CAAC
适 航 指 令

编号: CAD2010-MULT-28R1

一. 标题: 检查并拆除 Spectrolab Nightsun XP 探照灯

下图为检查区域的图示：

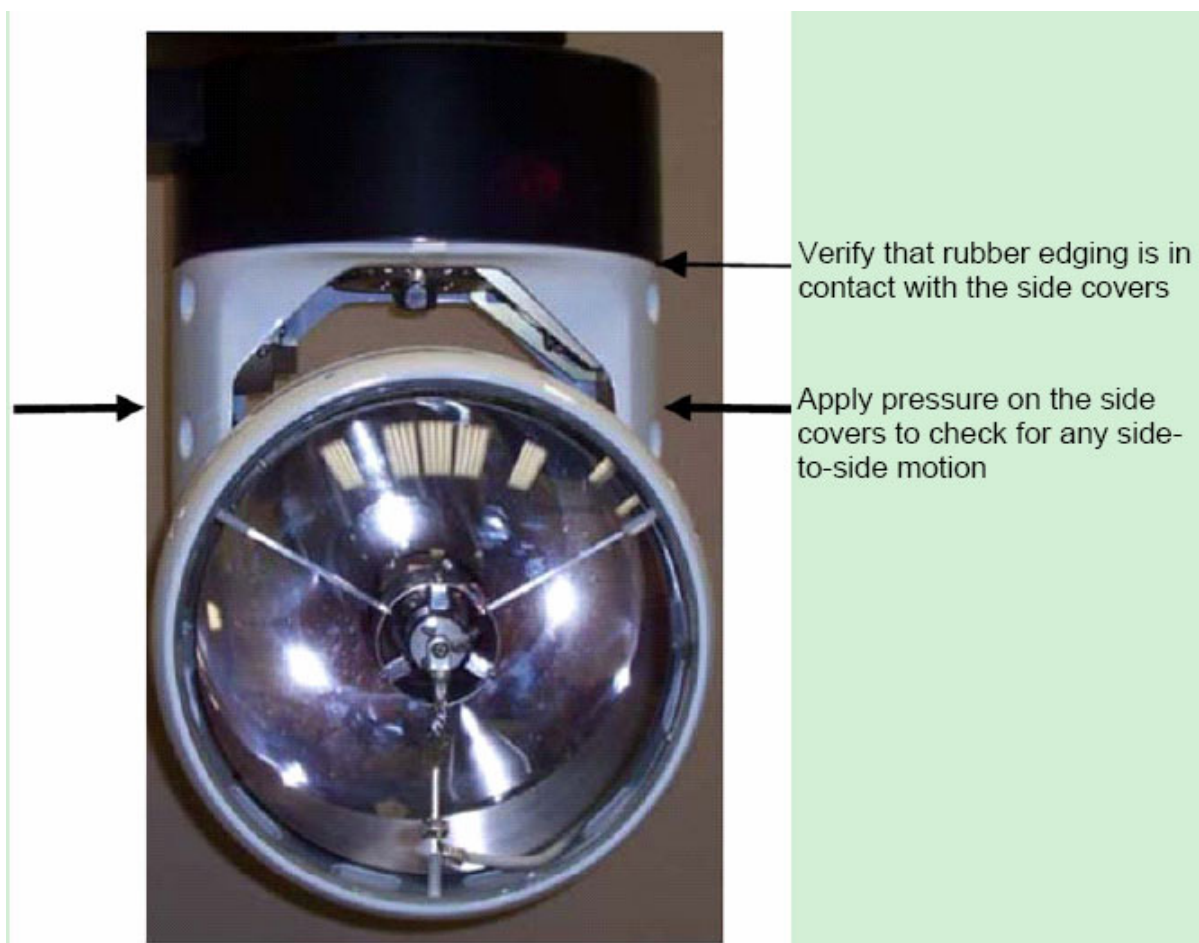
（1.1）对探照灯顶部套筒橡胶边缘（P/N 033381）与侧边封套（P/N 033286）之间的间隙进行目视检查。橡胶边缘应该物理贴合侧边封套；

（1.2）试着向一侧移动探照灯。顶部套筒橡胶边缘（P/N 033381）与侧边封套（P/N 033286）之间不应该存在间隙，也不应该感觉到移动。

2. 如果在上述任一检查中发现缺陷存在，在检查后的下一次飞行前，拆除探照灯组件，并联系相关制造商或设计商。
